Modulo per la presentazione delle osservazioni per i piani/programmi/progetti sottoposti a procedimenti di valutazione ambientale di competenza statale

ID: Codice procedura (ID_VIP/ID_MATTM):10844

Impianto per la produzione di energia elettrica da fonte eolica, costituito da 6 aerogeneratori della potenza complessiva di 37,2 MW, un sistema di accumulo da 25 MW e relative opere connesse in località "Rempillo" nel comune di Pitigliano (GR).

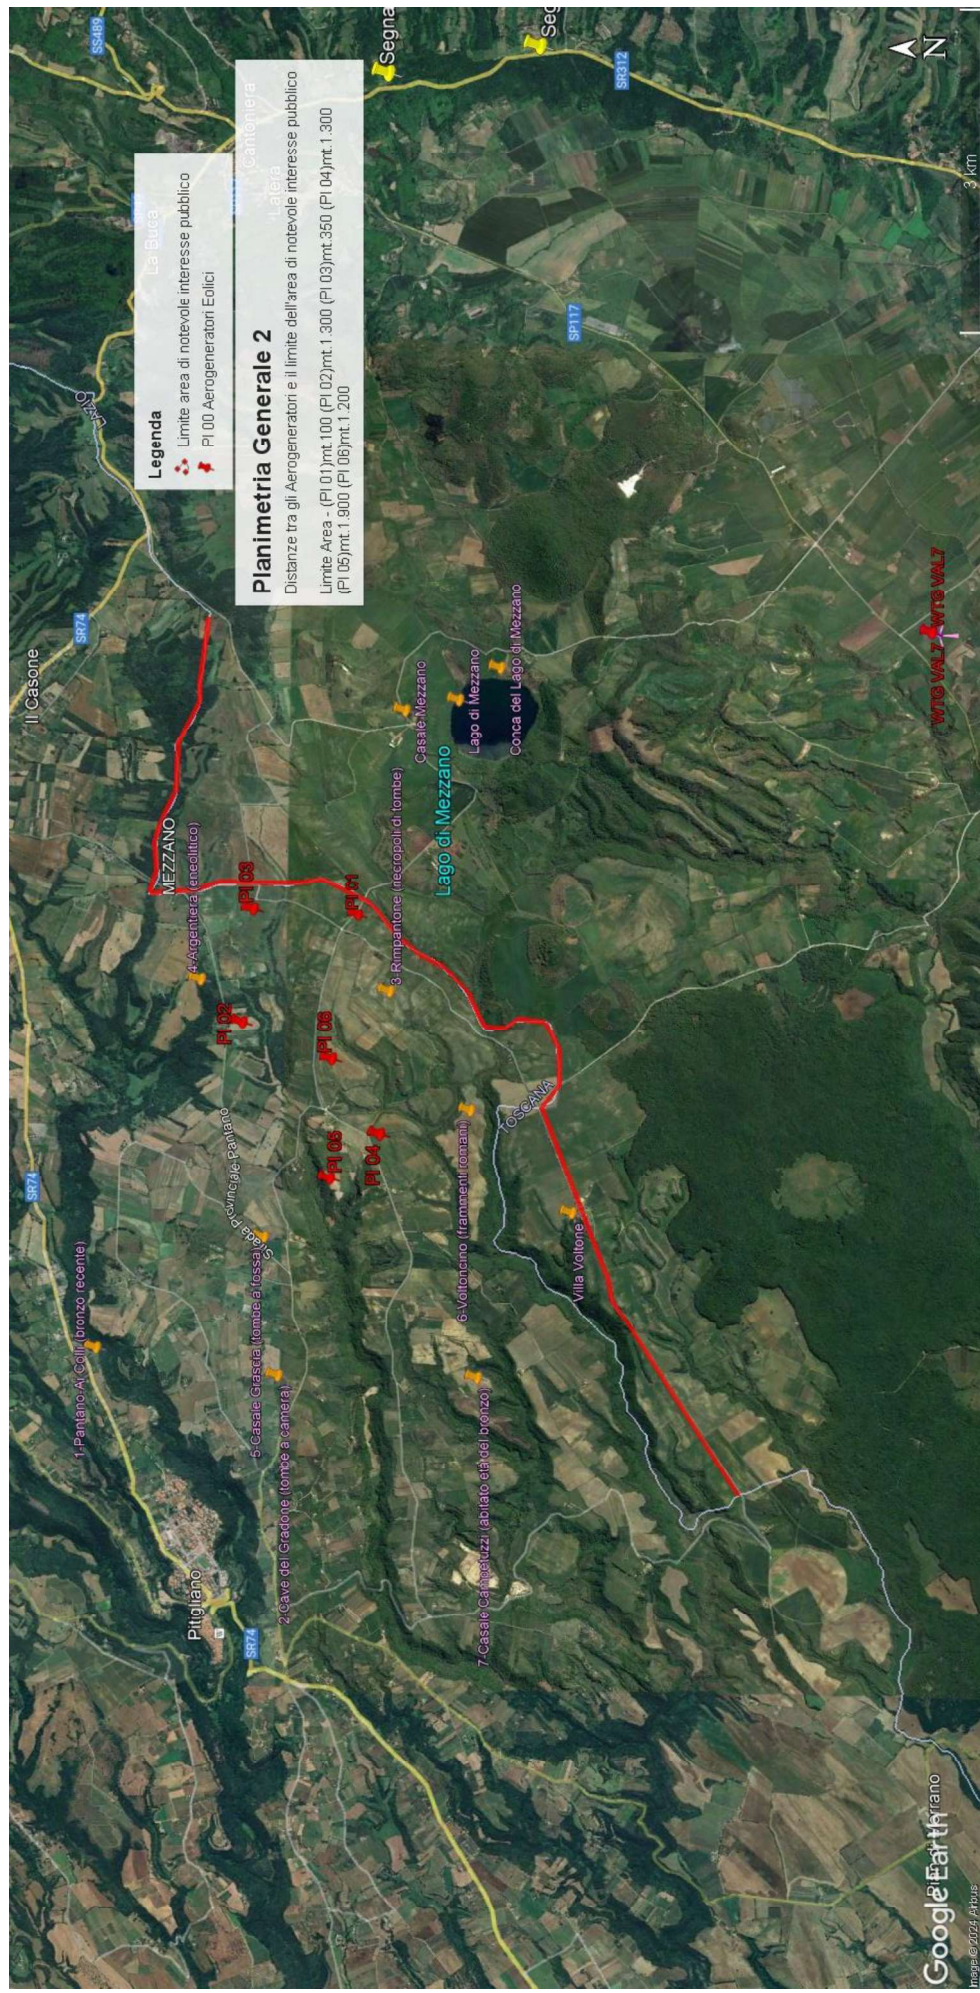
OSSERVAZIONE N. 1 : AREA dell'IMPIANTO EOLICO NON IDONEA ai sensi dell'art. 20 com. 8 lettera c quater del Decreto Legislativo n. 199/2021 e ss.mm.ii.

In sintesi, visti l'art. 20 comma 8 lettera c) quater del D.Lgs n 199/2021 e le Linee guida nazionali appena citate, considerato l'enorme impatto dell'impianto eolico industriale denominato "Rempillo" sulla zona paesaggistica di notevole interesse pubblico ben individuata nelle immagini n.1 e n. 2 e sui Beni Culturali evidenziati nell' immagine n. 3 dell'Allegato alle presenti Osservazioni, per la collocazione delle pale P04 e P05 direttamente all'interno del perimetro di un'area archeologica e per gli impatti anche sull'area intermedia e vasta dei pregiati territori laziali della Tuscia settentrionale e in particolare di quelli del pitiglianese ricco di emergenze agricole, naturalistiche, storiche e archeologiche del periodo etrusco ma non solo, si chiede che venga negata l'autorizzazione all' insediamento dell'impianto eolico denominato "Rempillo".

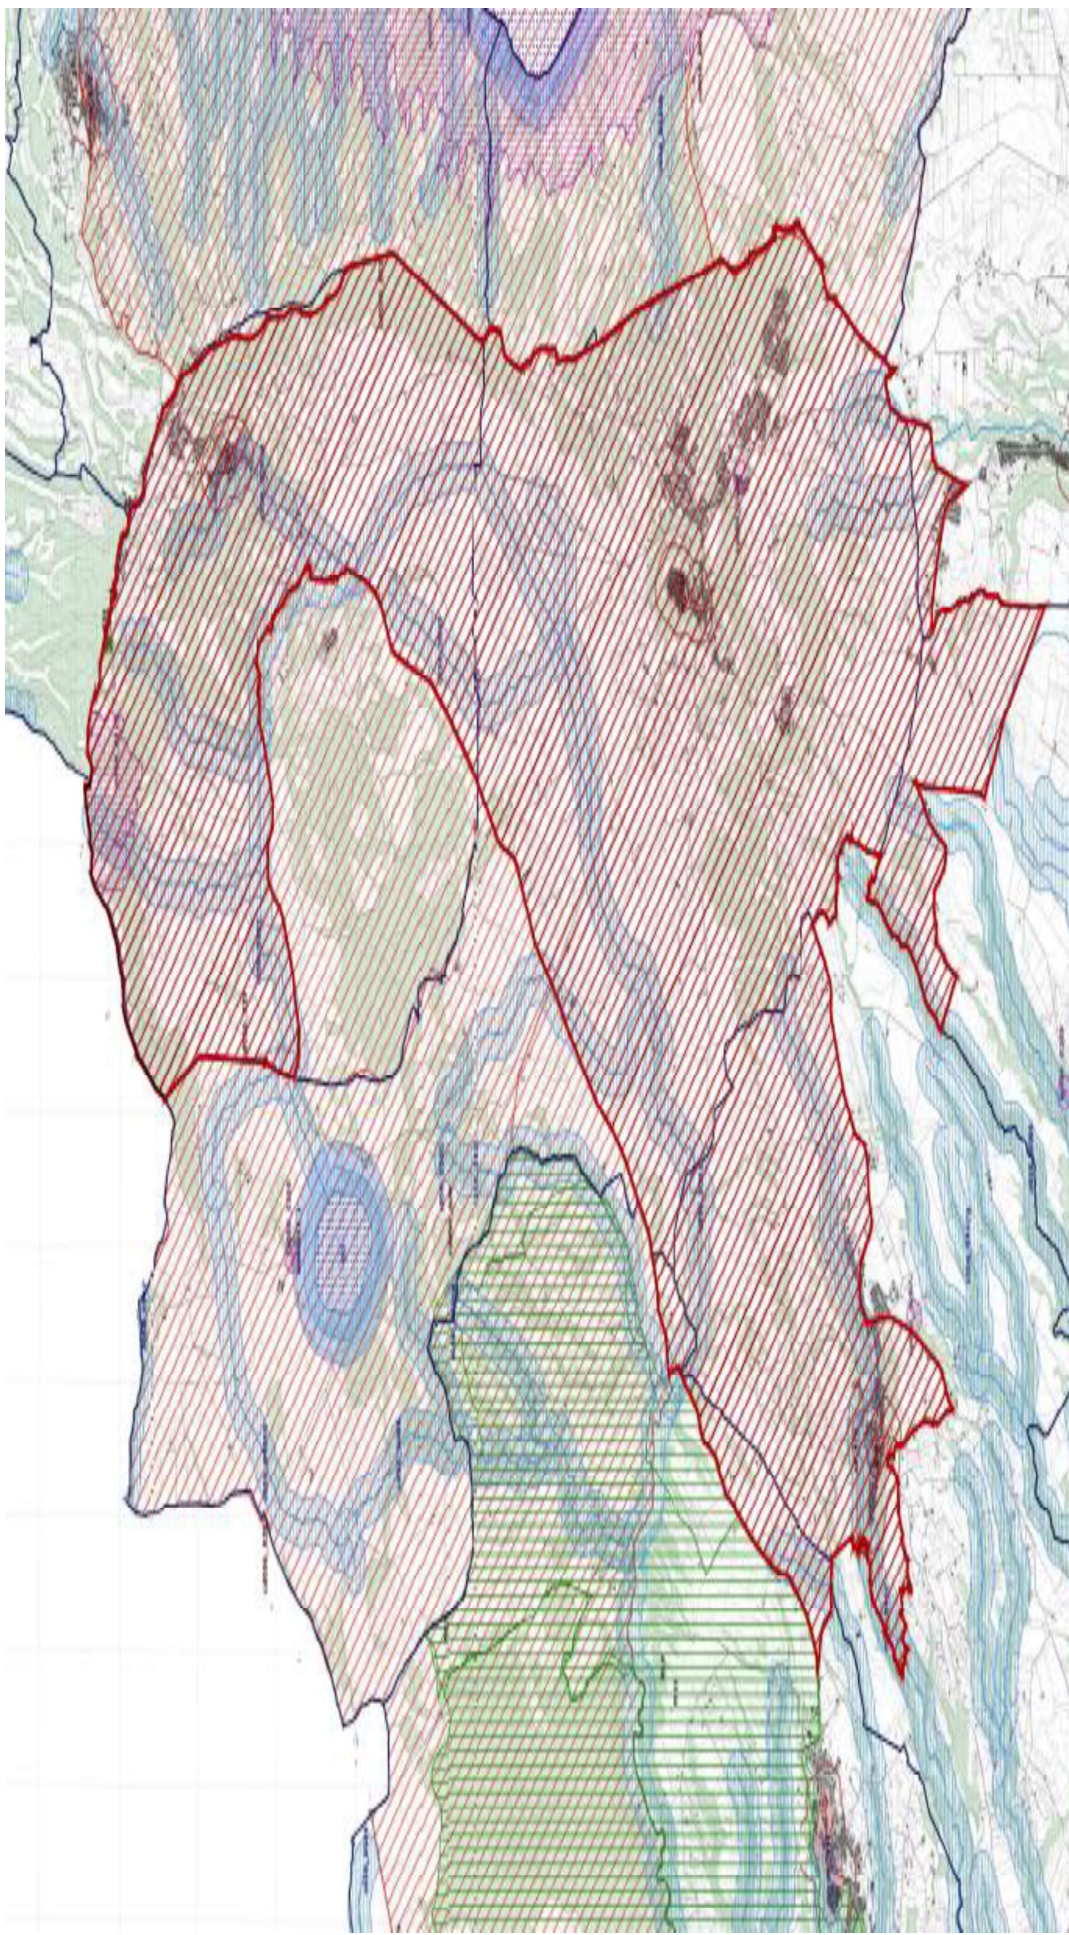
Tornando alla questione di legittimità, alla luce del combinato disposto dal "vincolo sul patrimonio paesaggistico (artt. 136 e ss. e 142 del decreto legislativo n. 42/2004 e ss.mm.ii.) e sui beni culturali" (artt. 10 e ss. del decreto legislativo n. 42/2004 e ss.mm.ii.) e dal comma 8 lettera c-quarter del D.Lgs 191/2021 e ss.mm.ii si evince che, ad oggi, le aree in cui sono previsti gli insediamenti dei sei aerogeneratori dell'impianto eolico denominato "Rempillo" non sono idonee perché ricadono tutte all'interno della fascia di rispetto dei **beni paesaggistici di notevole interesse pubblico denominati "Conca del Lago di Mezzano e territorio circostante" (D.M. 22.05.1976)** comprendente anche il **vincolo "Selva del Lamone" (D.M. 22.05.1984)** tutelati dall'**art. 136 del Codice del Beni Culturali e del Paesaggio** e in particolare un aerogeneratore (P01) è a 100 metri dal primo vincolo citato e gli altri cinque compresi in una distanza massima tra 1 km e 2 km (vedi immagine n. 1 dell'ALLEGATO). Nella fascia di rispetto dei 3 km anche la porzione di vincolo rappresentato dalla Selva del Lamone che gode di altre importanti tutele in quanto Riserva Naturale regionale (L. 394/91 e L.R. 29/97), Zona di Protezione speciale (ZPS) insieme ai Monti di Castro collegati tra loro da una Zona di Conservazione Speciale (ZSC), il sistema fluviale Fiume Fiora-Olpeta. La Selva del Lamone oltre il vincolo paesaggistico di notevole interesse pubblico che la rende area non idonea all'installazione degli impianti FER anche nelle sue fasce di rispetto dei 3 km, gode di un'altra tutela che ne rivela l'importanza di area di importanza internazionale per l'avifauna IBA (012) che viene collegata all'altra IBA (099) Lago di Bolsena attraverso la ZPS Caldera di Latera e la ZSC Lago di Mezzano che insieme sono compresi nel vincolo paesaggistico "Conca Lago di Mezzano..." e verranno uniti dal nuovo vincolo paesaggistico "*Ambito paesaggistico, geologico e geomorfologico*

dell'orlo della caldera di Latera e delle sue pendici interessate dai centri eruttivi periferici" (si veda a riguardo la proposta pubblicata sul sito del MIC in data 09/08/2023 e l'immagine n. 2 dell' ALLEGATO) all'area di notevole interesse pubblico " Conca del lago di Bolsena" (D.M. 24.10.1960). Praticamente una vasta zona che per interesse paesaggistico e naturalistico oltre che storico, archeologico e identitario rappresenta un unicum nel panorama nazionale.

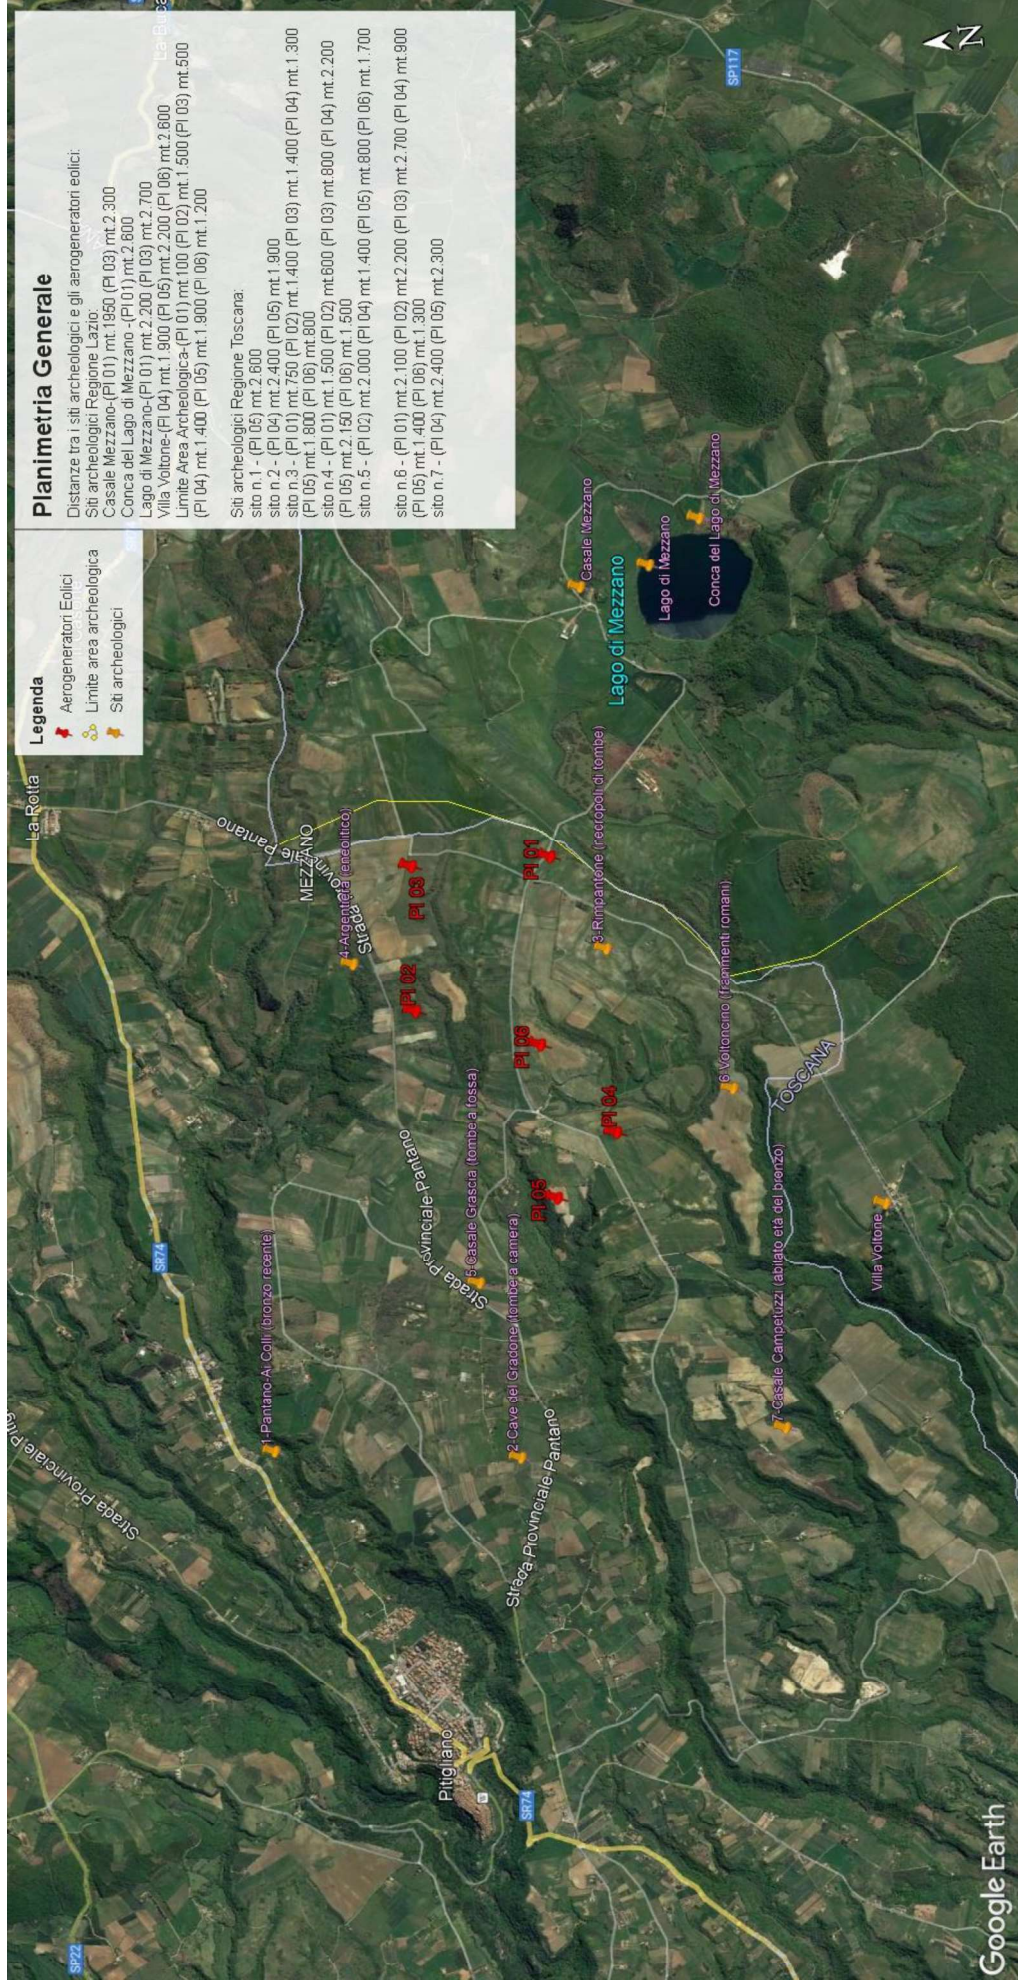
Inoltre, la zona in cui insisterebbe l'impianto eolico industriale Rempillo è compresa nelle fasce di rispetto di 3 km di diversi beni archeologici tutelati dalla parte II del Codice dei Beni Culturali (vedi Allegato, immagine n. 3). Inoltre le pale P04 e P05 ricadono all'interno di un'area archeologica che la Proponente vorrebbe cancellare per il semplice fatto che non è riportata nel documento regionale ma nel documento provinciale come meglio dettagliato nell'Osservazione n. 5. Alla luce di quanto documentato appare chiaro quindi che la collocazione dell'impianto non ha tenuto conto alcuno dei vincoli dell'area nella quale è stato progettato e l'inserimento dell'impianto eolico nel paesaggio e sul territorio non è corretto (Allegato IV delle Linee guida nazionali di cui al D.M dello Sviluppo economico del 10.09.2010).

Le zone di interesse archeologico evidenziate nell'immagine n. 3 a cui si aggiungono anche l'importante abitato protostorico di Sorgenti della Nova e Ruderì del Castello altomedioevale che si trovano a circa 4 km dalle aree in cui è stato progettato l'impianto eolico industriale. Poco più lontano i resti del castello medioevale “Morronacci”. Nell'area vasta le preziose necropoli eneolitiche (Poggi Alti) ed etrusche di Pitigliano, Sovana e Sorano.

Immagine n. 4 Situazione di saturazione da impianti FER nella provincia di Viterbo. Non sono riportati gli impianti fotovoltaici e agrivoltaici che hanno inciso per buona parte nel cumulo di impianti FER per superare già nel 2023 gli obiettivi del PNIEC assegnati alla Regione Lazio per il 20230.

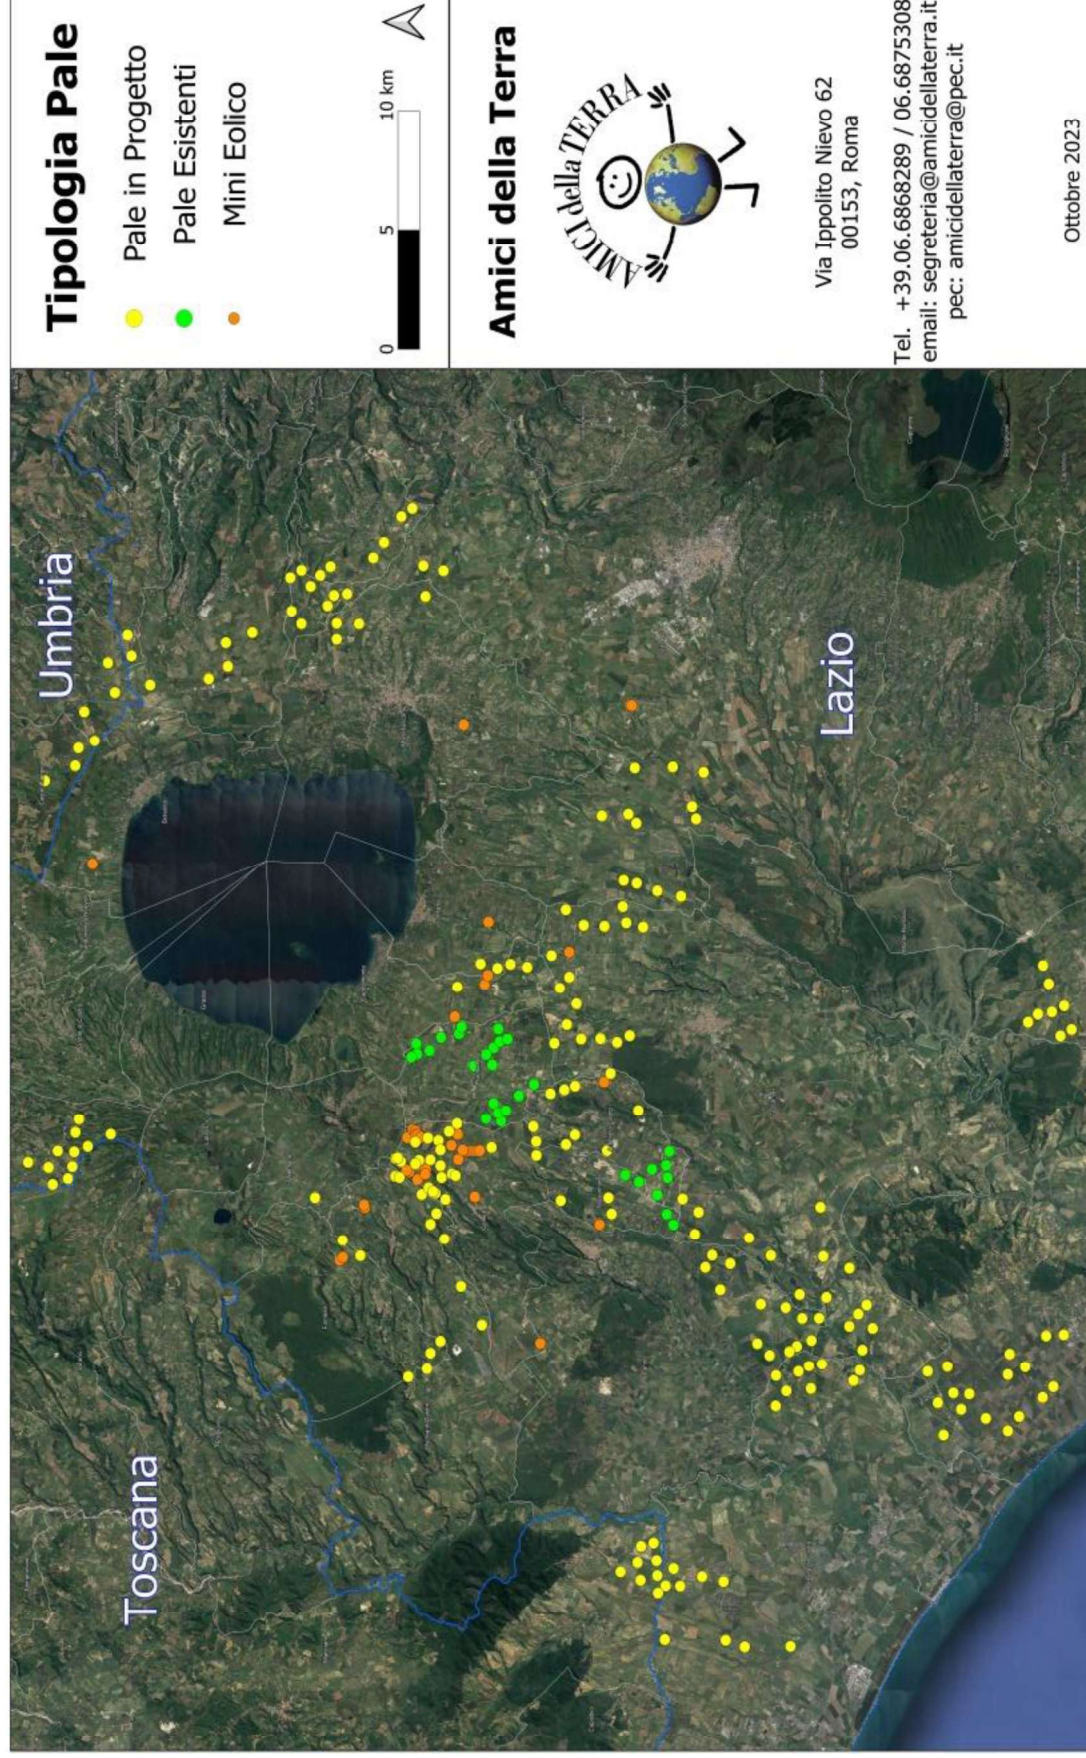
L'impianto eolico "Rempillo" pur essendo "esterno al confine provinciale e regionale ma nelle sue immediate vicinanze (a soli 100 metri i primi due aerogeneratori) oltre ad impattare sul territorio e sulle economie di tre Comuni del Lazio (Farnese, Valentano e Latera) si trova nelle fasce di rispetto dei Beni di notevole interesse pubblico come si è evidenziate nelle Osservazioni nn. 1 e 2 e crea anche degli impatti negativi anche sui beni naturalistici come verrà dettagliato nell'Osservazione n. 4. Inoltre andrebbe a sommarsi al già enorme cumulo di impianti eolici e fotovoltaici e geotermici che già creano una elevata criticità ambientale nella provincia di Viterbo e interferiscono anche con il territorio toscano come si può vedere dalle immagini nn. 4 e 5 dell'Allegato n. 1.
